**COMITATO VALUTAZIONE DI IMPATTO AMBIENTALE**

*Parere n. 5/2022*

**OGGETTO:** Ditta: VENETO STRADE SPA

*Opere complementari al Passante di Mestre. Bretella di collegamento tra la stazione di Martellago – Scorzè e la SP n. 39 “Moglianese”. Procedura di verifica di assoggettabilità alla procedura di VIA ai sensi dell’art. 19 del D.Lgs. 152/06 e ss.mm.ii.*

#### ***Barriere fonoassorbenti presenti e di progetto.***

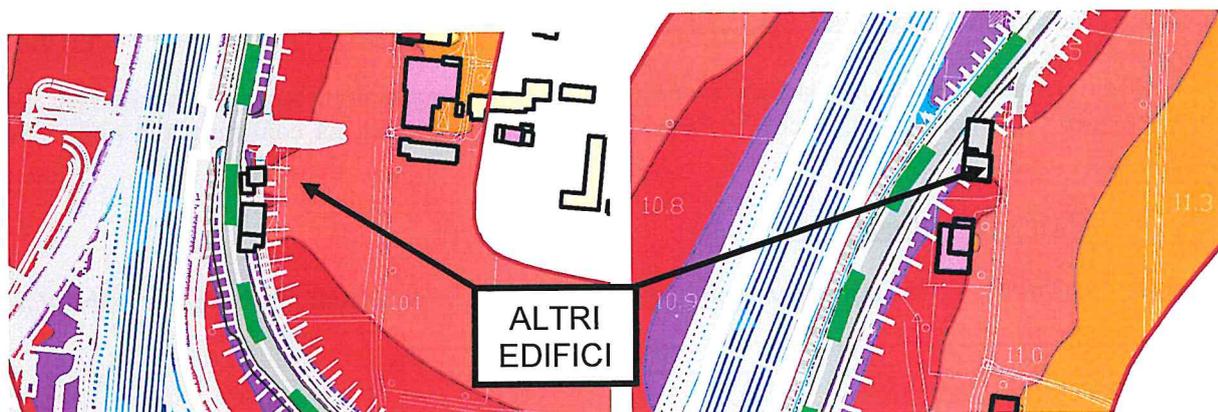
Come richiesto dalle Linee guida di ARPAV DDG n°03/2008 il documento d'impatto acustico deve riportare ogni informazione utile a specificare le caratteristiche fisiche e meccaniche e ad individuarne la proprietà di riduzione dei livelli sonori, nonché l'entità prevedibile delle riduzioni stesse. Il Proponente non ha fornito le informazioni richieste ma solo la geometria, in termini di altezza e lunghezza, delle barriere esistenti in progetto.

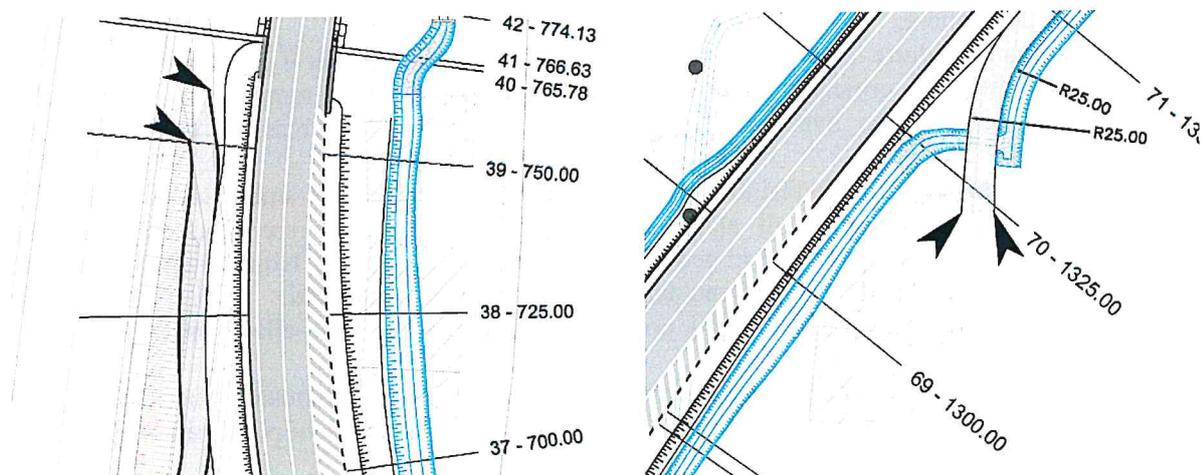
Si evidenzia che i corpi di fabbrica indicati nelle precedenti figure sono posizionati in adiacenza della nuova bretella e pertanto risultano i ricettori più interessati acusticamente dall'impatto indotto dalla nuova asta viaria. Per tali corpi di fabbrica lo studio acustico non fornisce i valori di immissione a cui saranno assoggettati.

Si segnala inoltre che i fabbricati sono posizionati planimetricamente sopra del fossato di raccolta delle acque meteoriche previste in progetto, come illustrato nelle seguenti immagini.

Nel caso in cui il progetto presentato preveda la demolizione degli edifici per risolvere l'interferenza con il sistema di gestione delle acque, lo studio d'impatto acustico non risulta coerente con la progettazione viabilistica.
